TESTO DELLE OSSERVAZIONI

- 1) **OSSERVAZIONE N. 1 : AREA dell'IMPIANTO EOLICO NON IDONEA ai sensi dell'art. 20 com. 8 lettera c quater del Decreto Legislativo n. 199/2021 e ss.mm.ii.**
- 2)
- 3) **PREMESSA: Normative e Giurisprudenza amministrativa.**

ALLEGATO alle OSSERVAZIONI all' IMPIANTO EOLICO denominato REMPILLO nel COMUNE di PITIGLIANO (GR). Composto da n. 5 immagini e n. 5 pagine

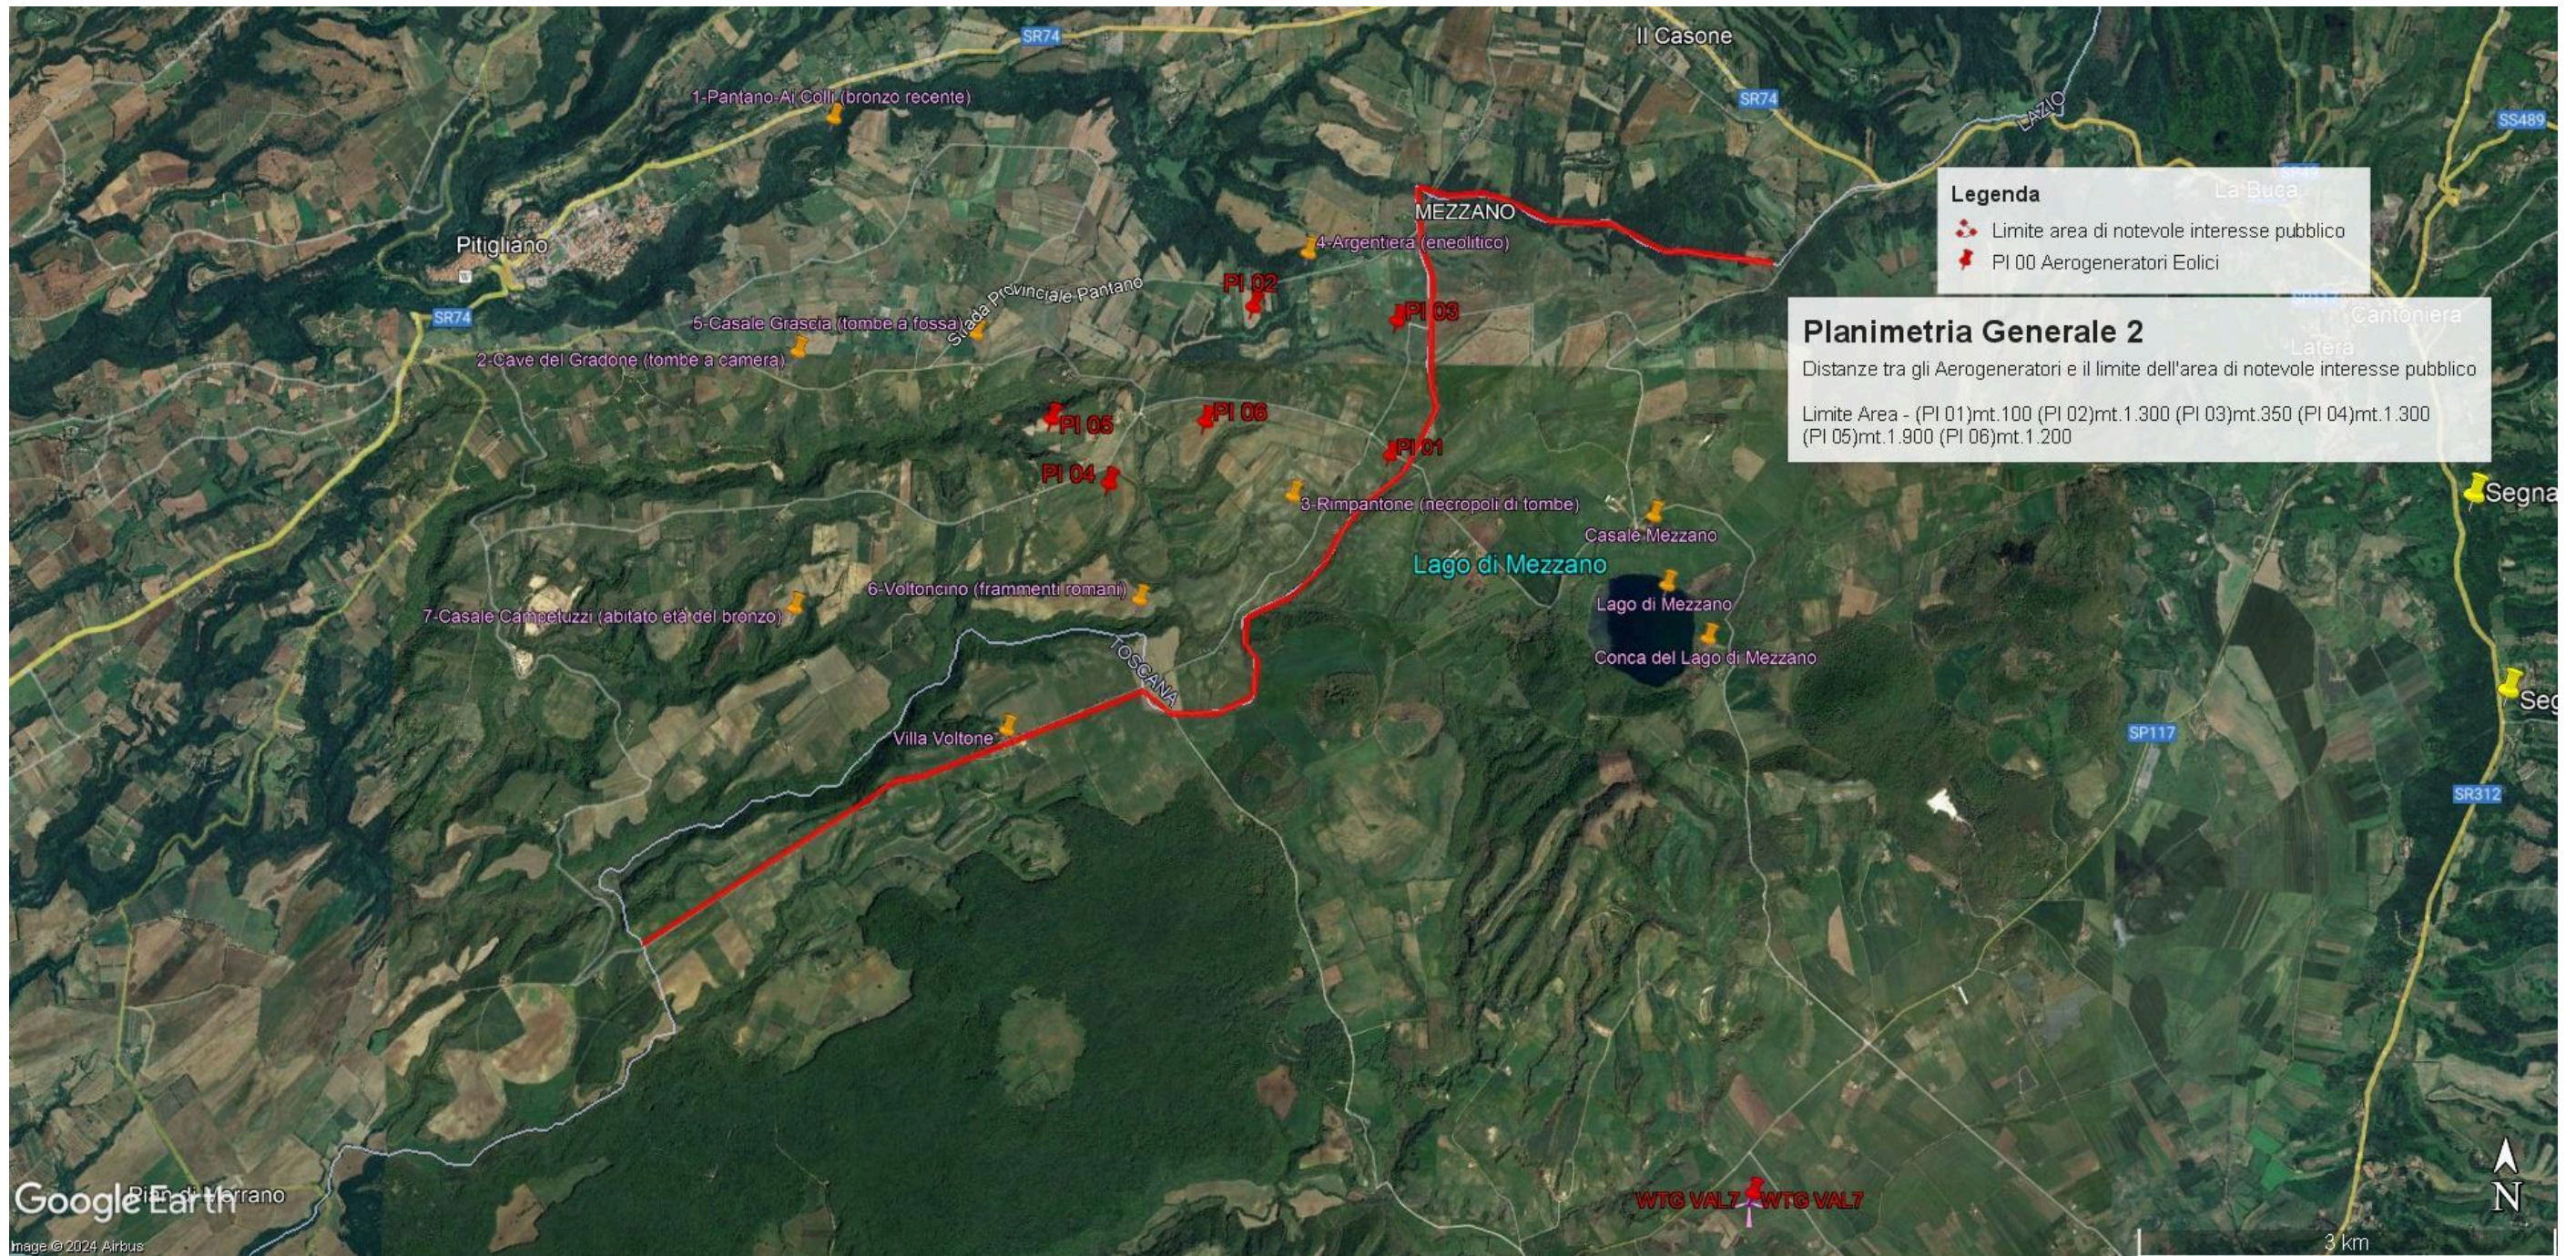
In sintesi, visti l’art. 20 comma 8 lettera c) quater del D.Lgs n 199/2021 e le Linee guida nazionali appena citate, considerato l’enorme impatto dell’impianto eolico industriale denominato “Rempillo” sulla zona paesaggistica di notevole interesse pubblico ben individuata nelle immagini n.1 e n. 2 e sui Beni Culturali evidenziati nell’ immagine n. 3 dell’Allegato alle presenti Osservazioni, per la collocazione delle pale P04 e P05 direttamente all’interno del perimetro di un’area archeologica e per gli impatti anche sull’area intermedia e vasta dei pregiati territori laziali della Tuscia settentrionale e in particolare di quelli del pitiglianese ricco di emergenze agricole, naturalistiche, storiche e archeologiche del periodo etrusco ma non solo, si chiede che venga negata l’autorizzazione all’ insediamento dell’impianto eolico denominato “Rempillo”.

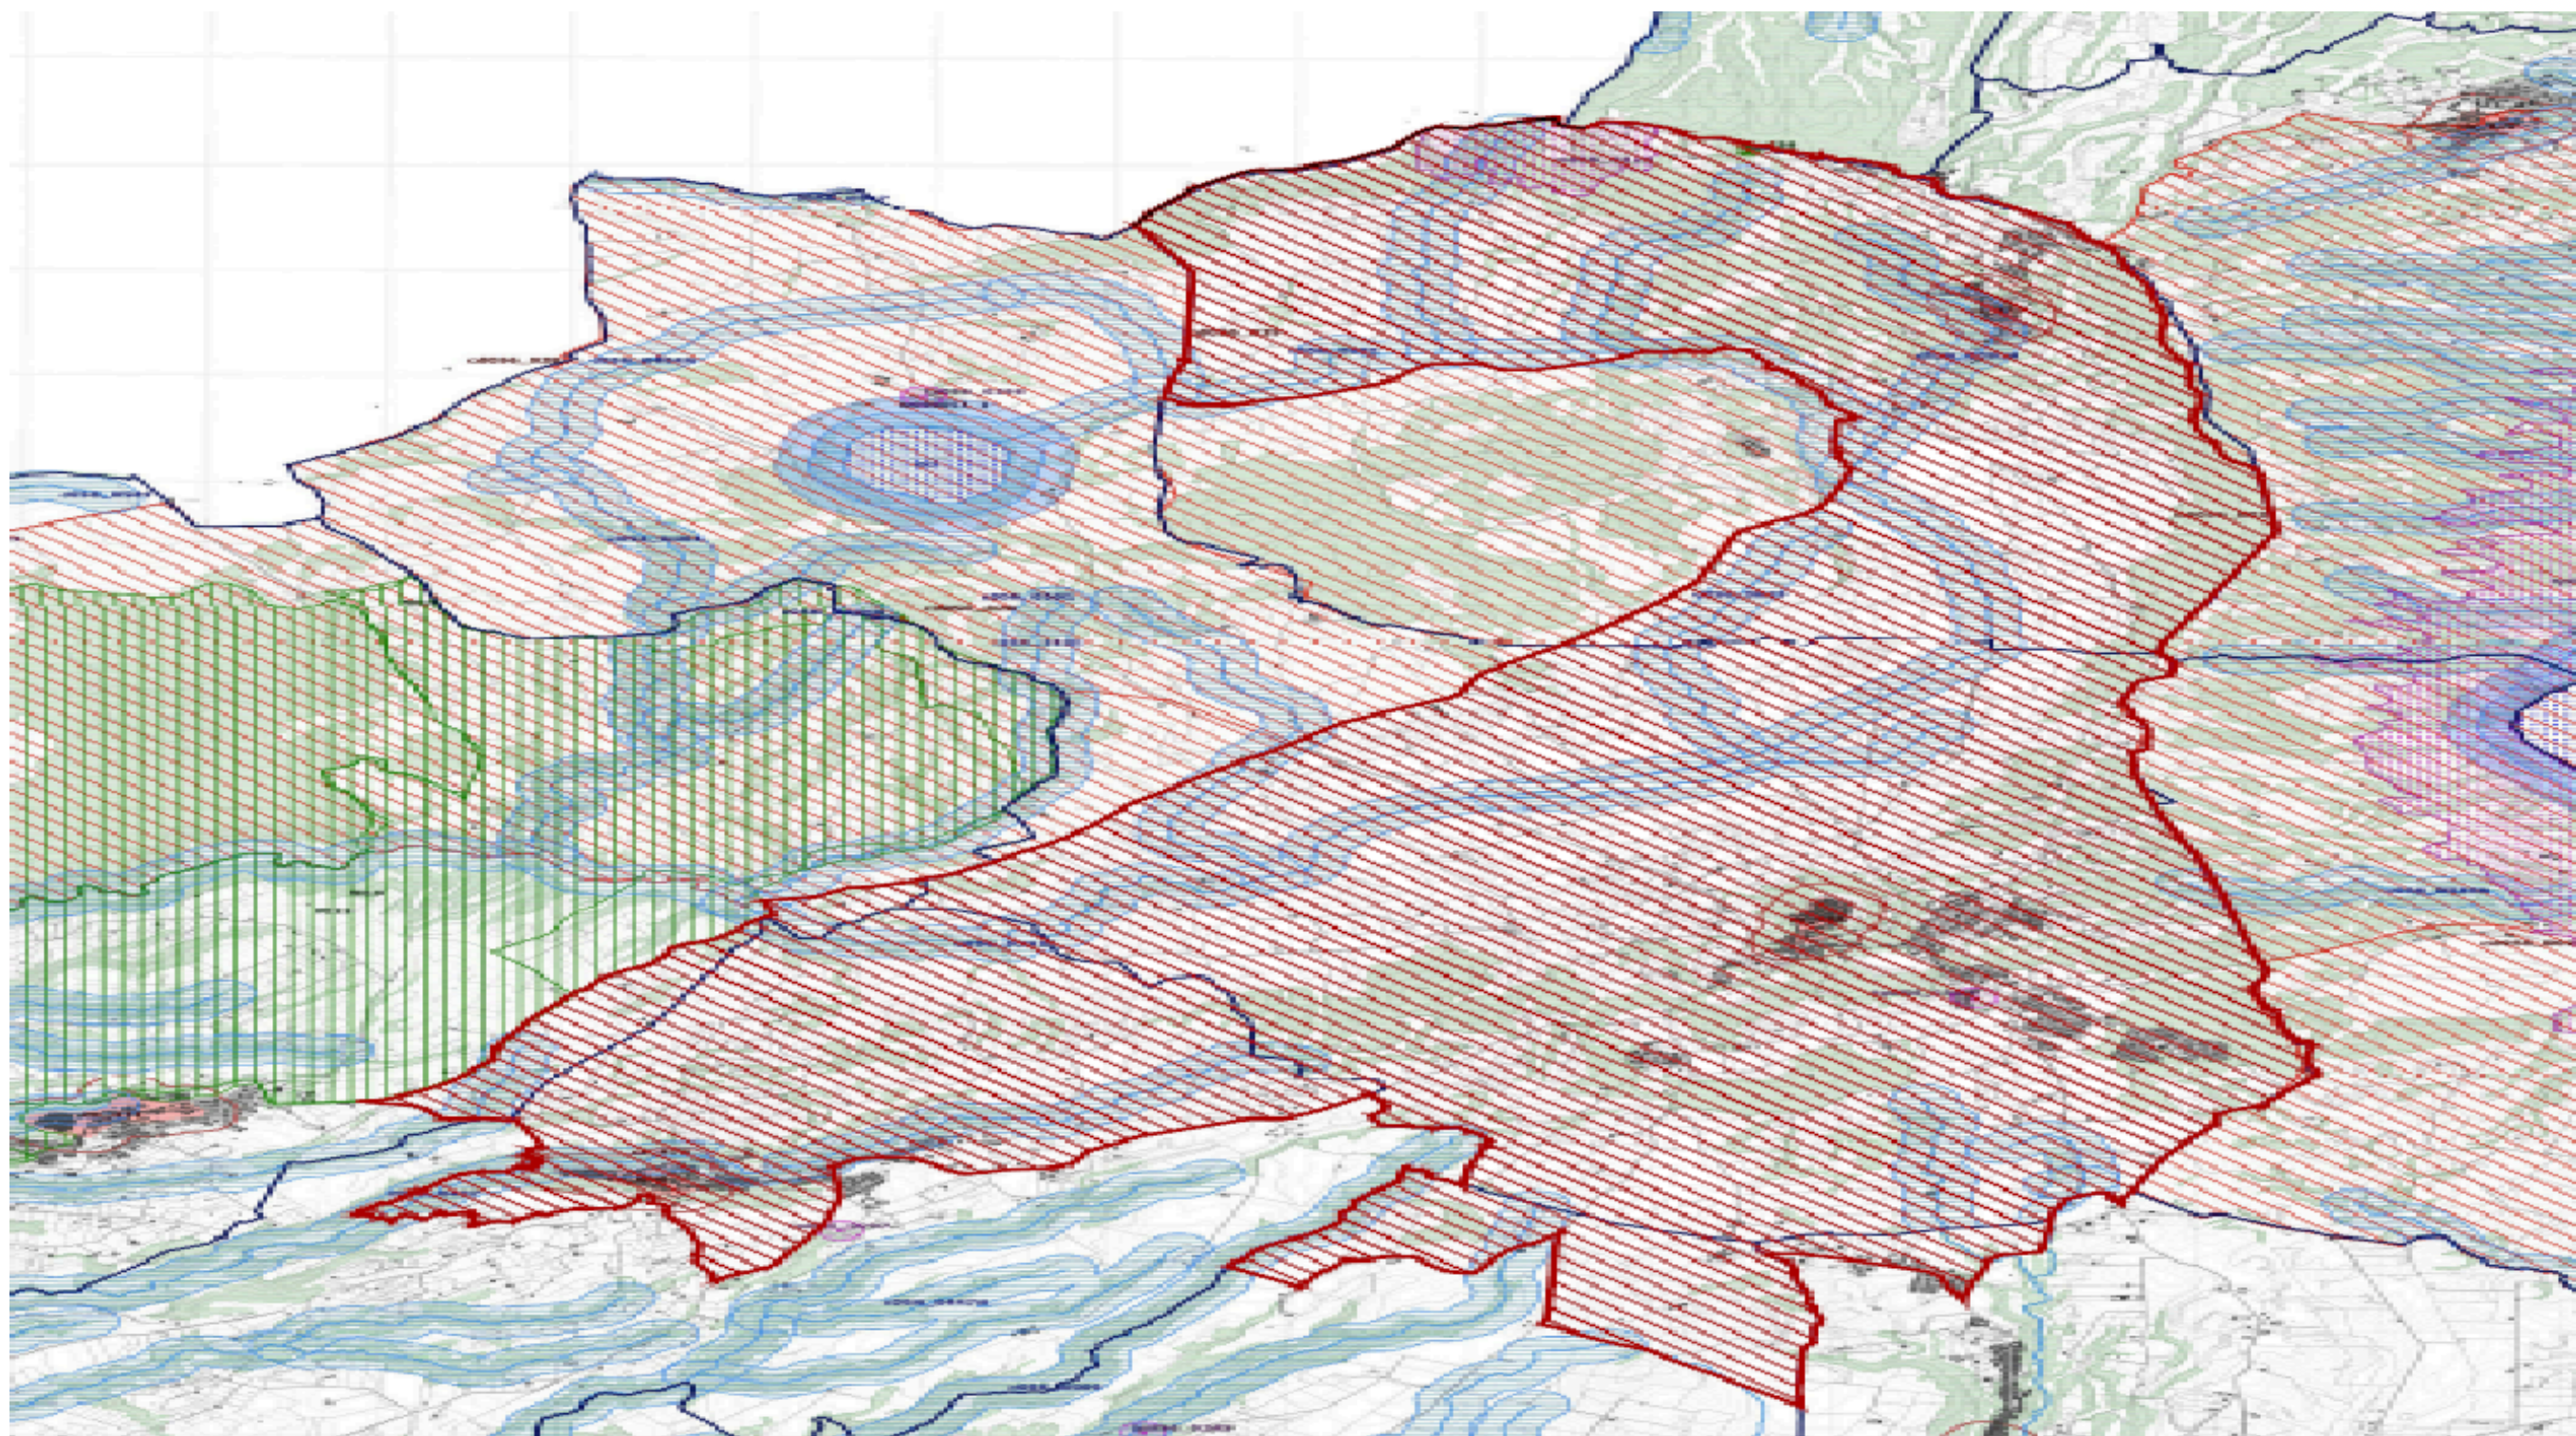
Bolsena attraverso la ZPS Caldera di Latera e la ZSC Lago di Mezzano che insieme sono compresi nel vincolo paesaggistico “ Conca Lago di Mezzano...” e verranno uniti dal nuovo vincolo paesaggistico “*Ambito paesaggistico, geologico e geomorfologico dell’orlo della caldera di Latera e delle sue pendici interessate dai centri eruttivi periferici*” (si veda a riguardo la proposta pubblicata sul sito del MIC in data 09/08/2023 e l’immagine n. 2 dell’ ALLEGATO) all’area di notevole interesse pubblico “ Conca del lago di Bolsena” (D.M. 24.10.1960). Praticamente una vasta zona che per interesse paesaggistico e naturalistico oltre che storico, archeologico e identitario rappresenta un unicum nel panorama nazionale.

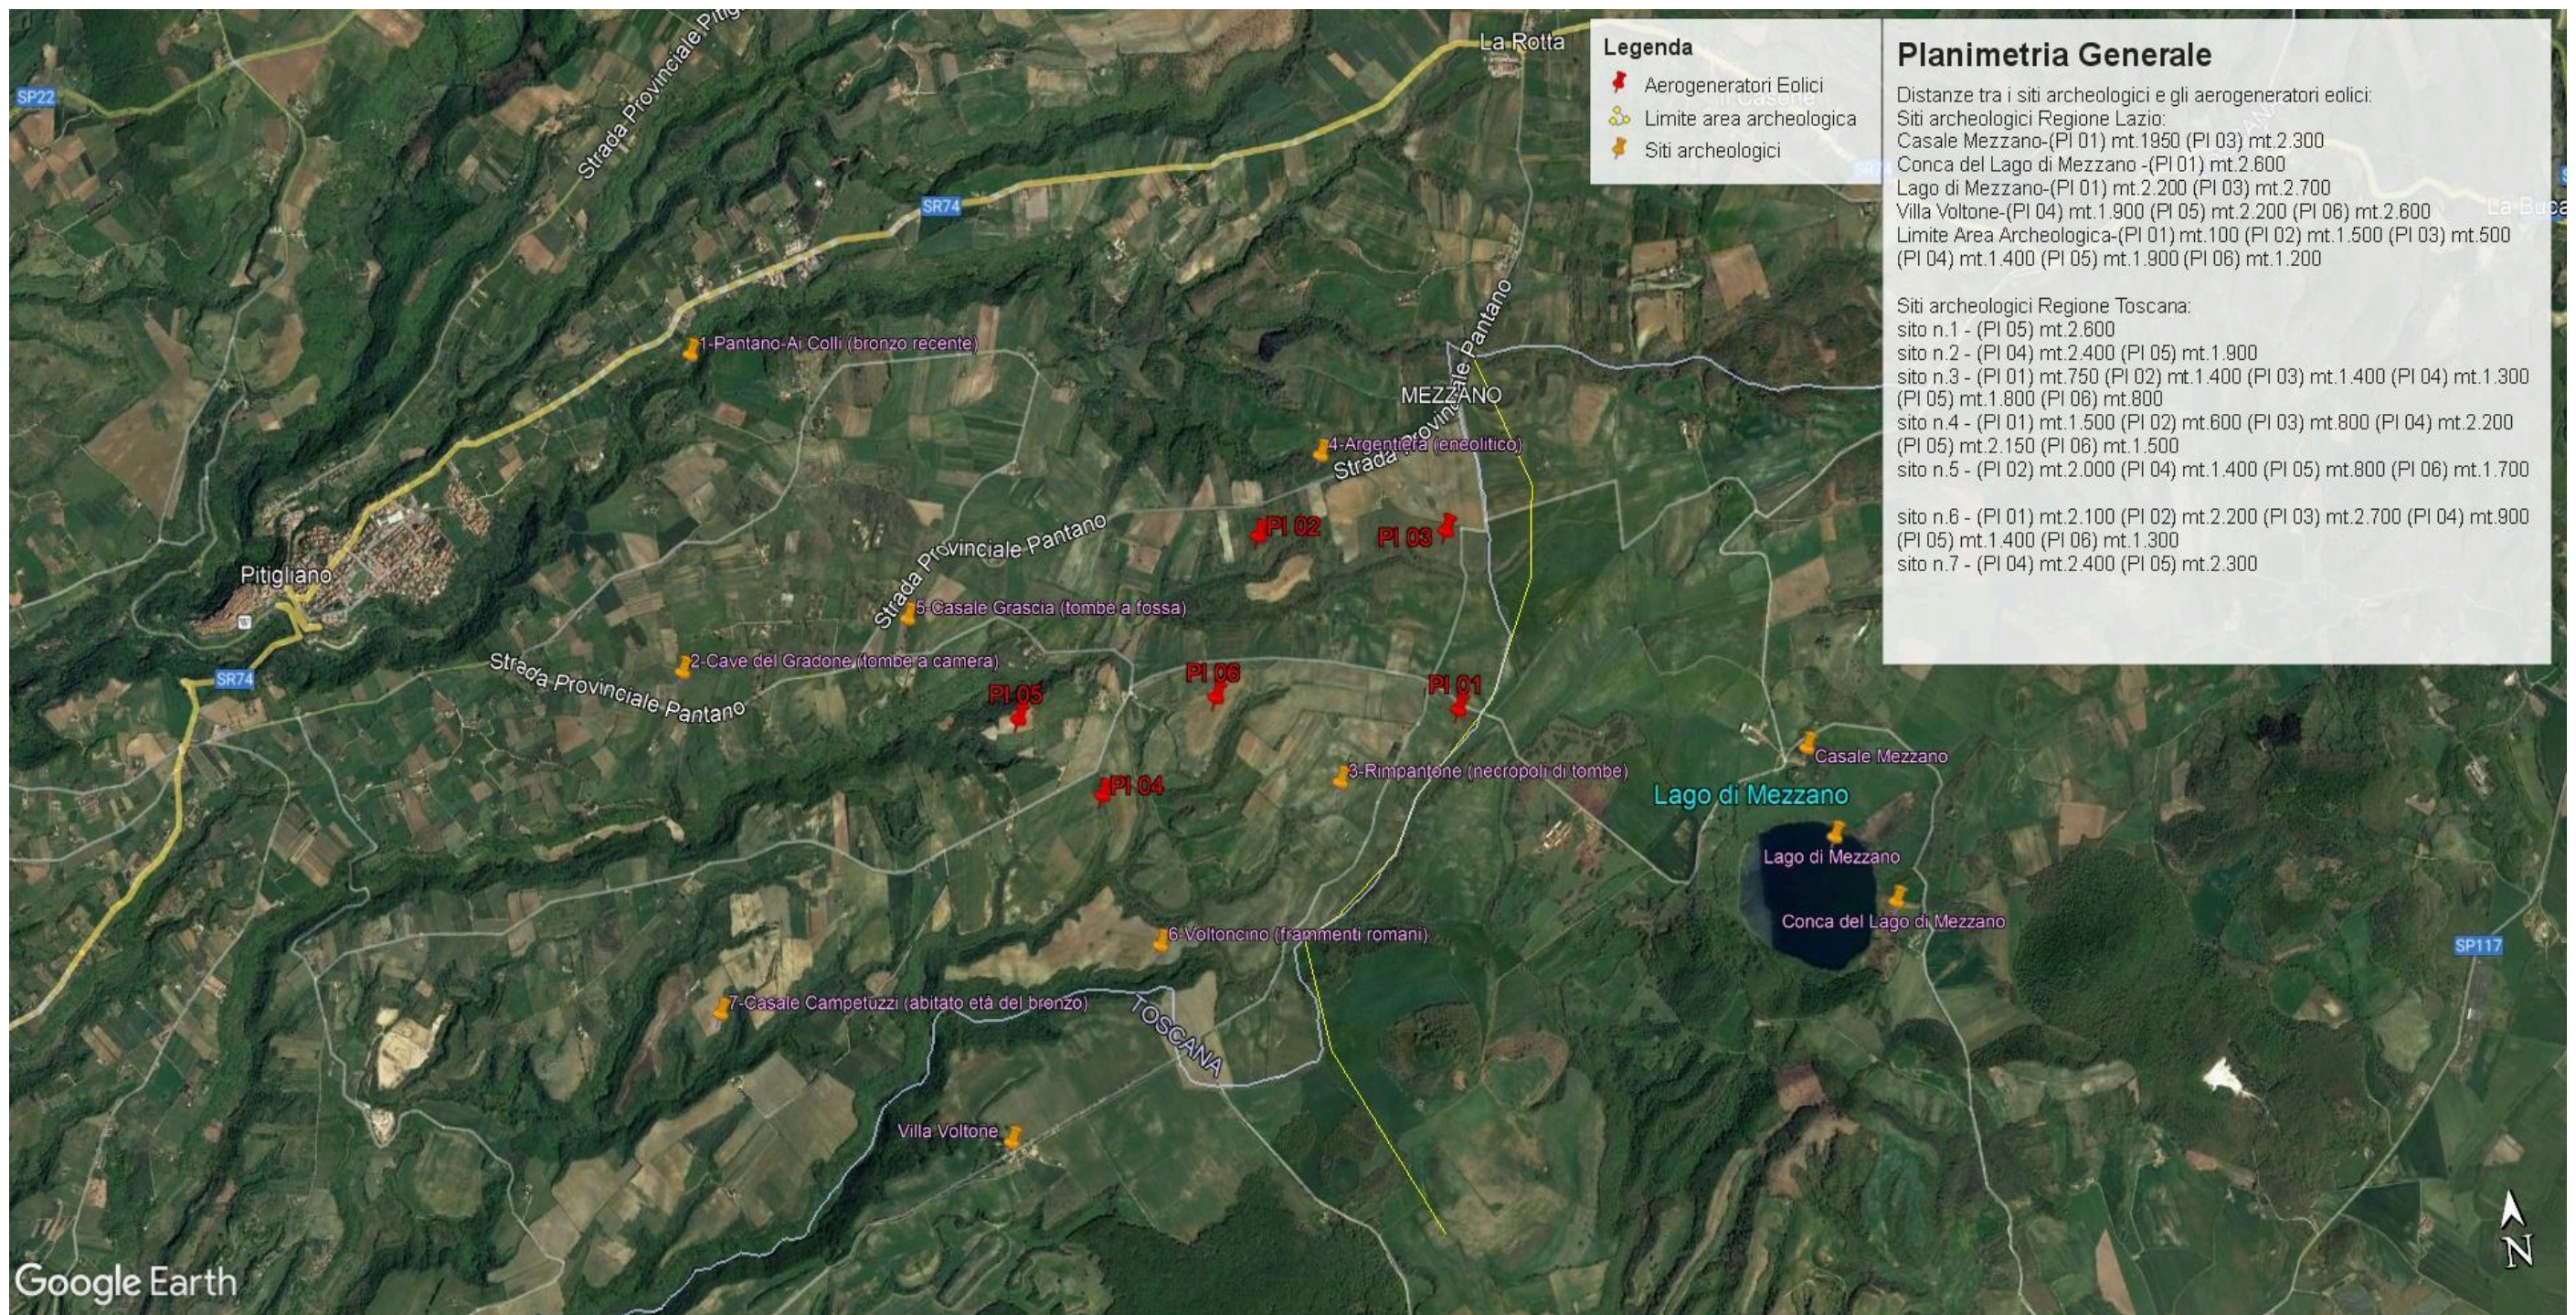
Inoltre, la zona in cui insisterebbe l’impianto eolico industriale Rempillo è compresa nelle fasce di rispetto di 3 km di diversi beni archeologici tutelati dalla parte II del Codice dei Beni Culturali (vedi Allegato, immagine n. 3). Inoltre le pale P04 e P05 ricadono all’interno di un’area archeologica che la Proponente vorrebbe cancellare per il semplice fatto che non è riportata nel documento regionale ma nel documento provinciale come meglio dettagliato nell’Osservazione n. 5. Alla luce di quanto documentato appare chiaro quindi che la collocazione dell’impianto non ha tenuto conto alcuno dei vincoli dell’area nella quale è stato progettato e l’inserimento dell’impianto eolico nel paesaggio e sul territorio non è corretto (Allegato IV delle Linee guida nazionali di cui al D.M dello Sviluppo economico del 10.09.2010).

- h) Le zone di interesse archeologico evidenziate nell'immagine n. 3 a cui si aggiungono anche l'importante abitato protostorico di Sorgenti della Nova e Ruderì del Castello altomedioevale che si trovano a circa 4 km dalle aree in cui è stato progettato l'impianto eolico industriale. Poco più lontano i resti del castello medioevale “Morroneccio”. Nell'area vasta le preziose necropoli eneolitiche (Poggi Alti) ed etrusche di Pitigliano, Sovana e Sorano.
